# 浜岡原子力発電所

## 敷地の地質・地質構造（コメント回答）

### 補足説明資料 2

2019年12月20日

# 参考 反射法地震探査のみによる断層の解釈との対比(1P測線)

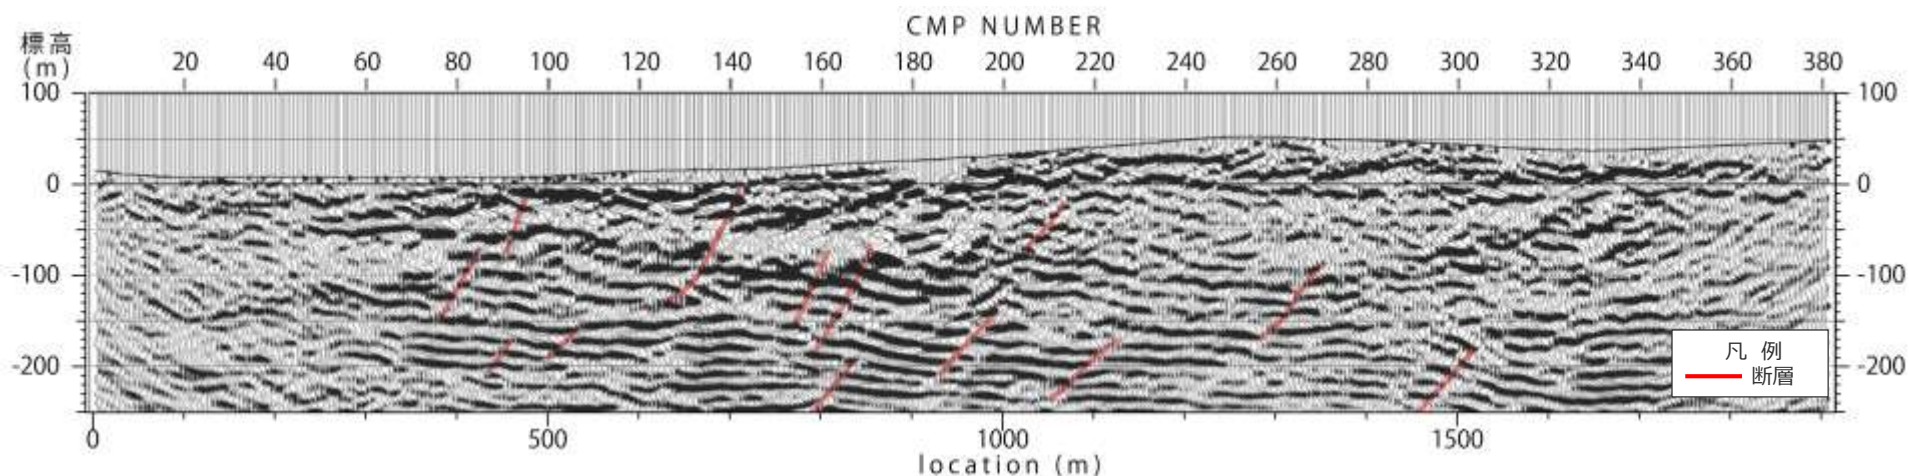
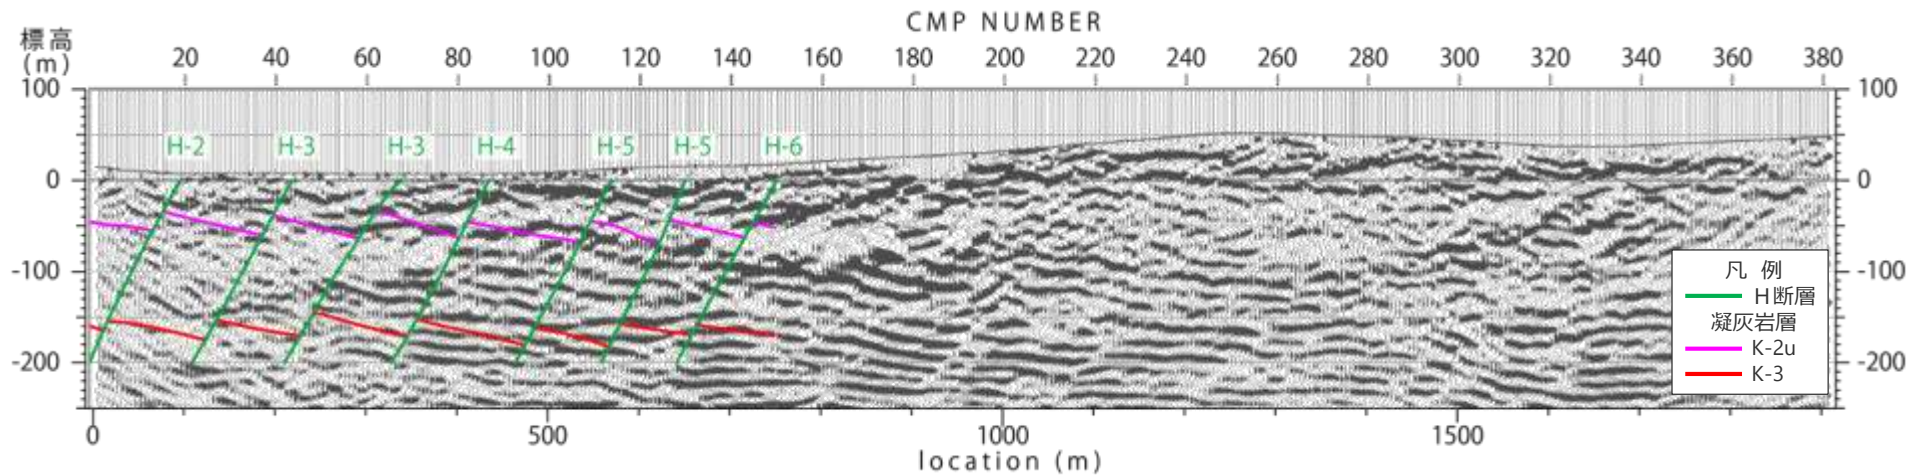
- H断層系の分布の検討において、反射法地震探査や海上音波探査といった類似の手法に対する同様な視点による検討や、手法の異なる調査結果同士の整合性の確認により、説明性の向上をはかること。

- ボーリング・露頭調査データによる敷地の三次元モデルを追記した反射法地震探査結果（下図上）と、従来提示している反射法地震探査記録のみにおける敷地の断層の検討結果（下図下：第704回資料1-1 p.42において提示）とを対比した。
- 以前H断層との関連が考えられる南傾斜の平行な断層群として示したものは、必ずしも三次元モデルの結果と一致していないが、南傾斜の正断層がある程度の間隔で分布するという傾向は両者とも一致している。

# H断層系の分布深度

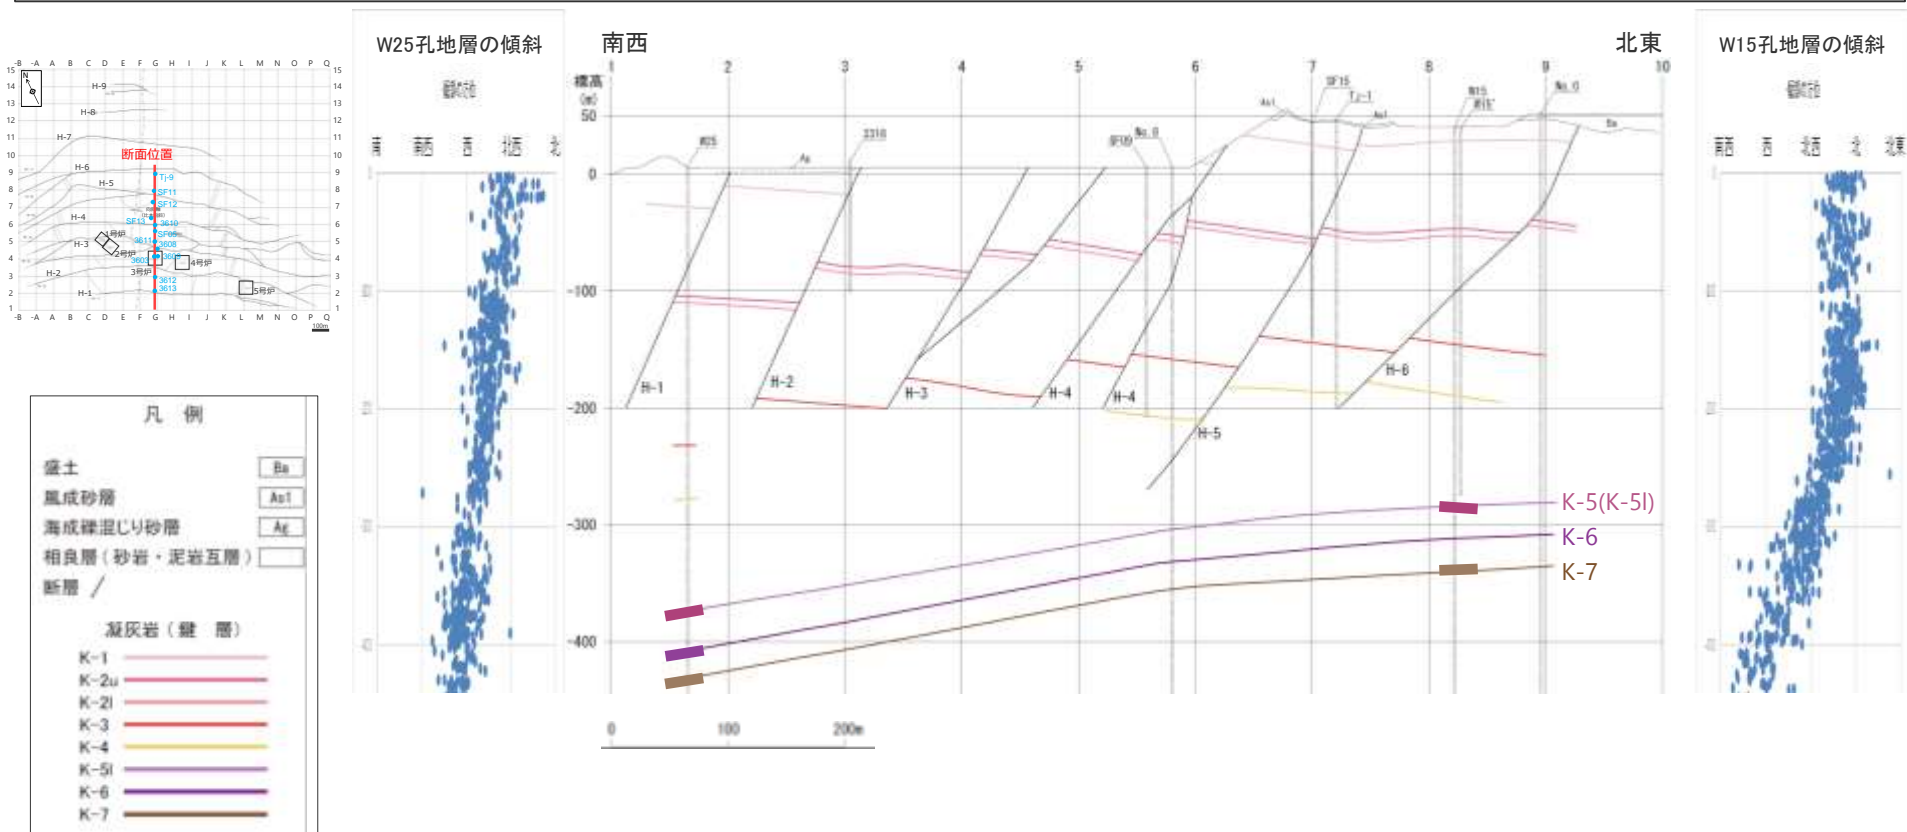
- 大深度ボーリングに見られる地層の走向の深部方向への変化をH断層系と関連付けて説明するのであれば、H断層系が分布する深度を踏まえたうえで、走向変化が深さ方向に続いていく現象について考察すること。

- 標高-300~-400m付近に位置するK-5~K-7凝灰岩層が、敷地の北東部から南西部にかけて、層間が大きく短縮することなく、深度方向に概ね一定の間隔でやや傾斜を増しながら南西傾斜となっていることから、H断層系は大きな落差を有する断層としては標高-300~-400m付近のK-5~K-7凝灰岩層付近より深部には連続していないものと推定される。

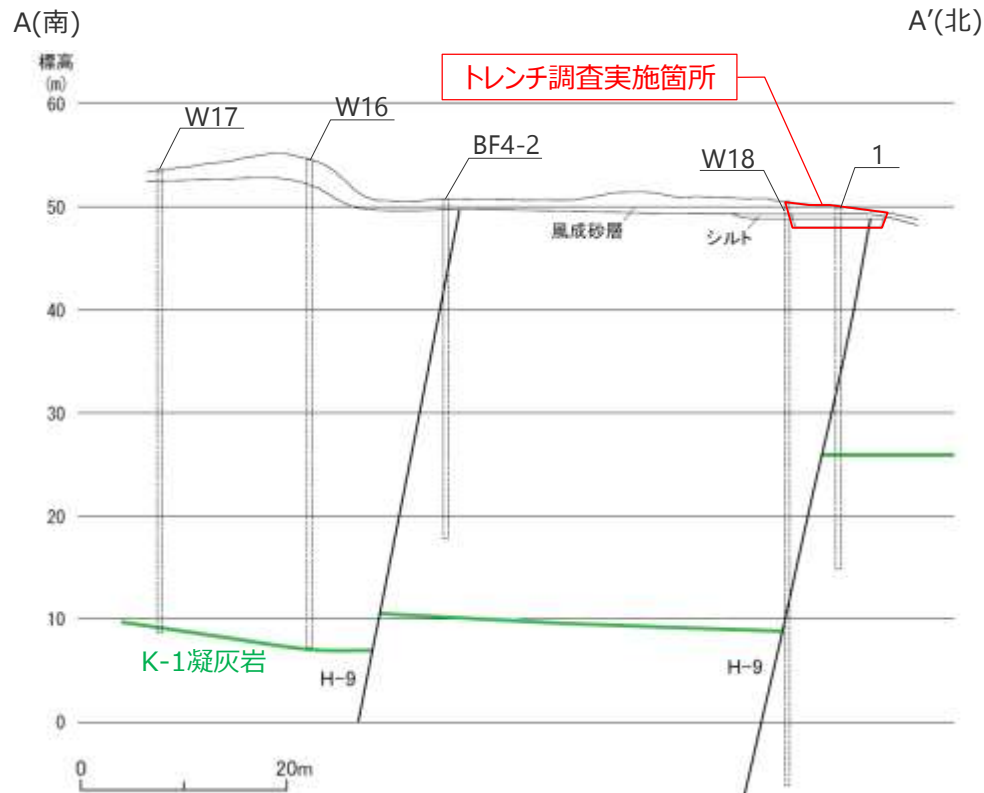
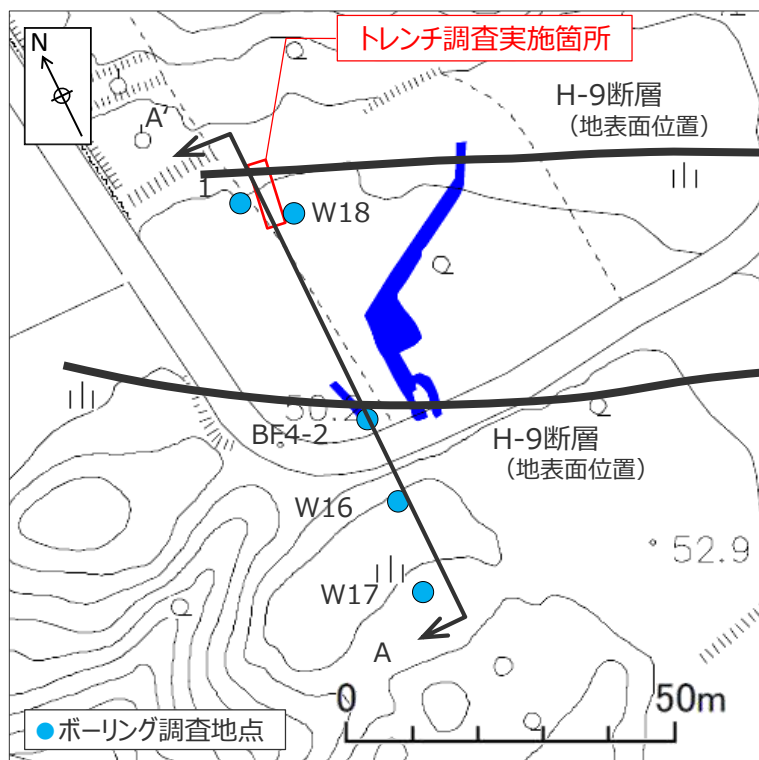
- BF4地点のH-9断層の分布・連続性について、1孔の深度18m付近に見られる断層の評価等も含め詳細に説明すること。

- 1孔の深度18m付近に見られる断層とH-9断層の関係を確認するため、1孔とW18孔の区間でトレンチ調査を実施した。
- その結果、1孔とW18孔の区間にH-9断層は確認されず、1孔の5m程北側において、幅のある落差の大きい断層（H-9断層）が確認された。
- 今回の調査結果を踏まえ、1孔の深度18m付近に見られる断層をH-9断層と認定し、BF4地点のH-9断層の分布図の見直しを実施する。
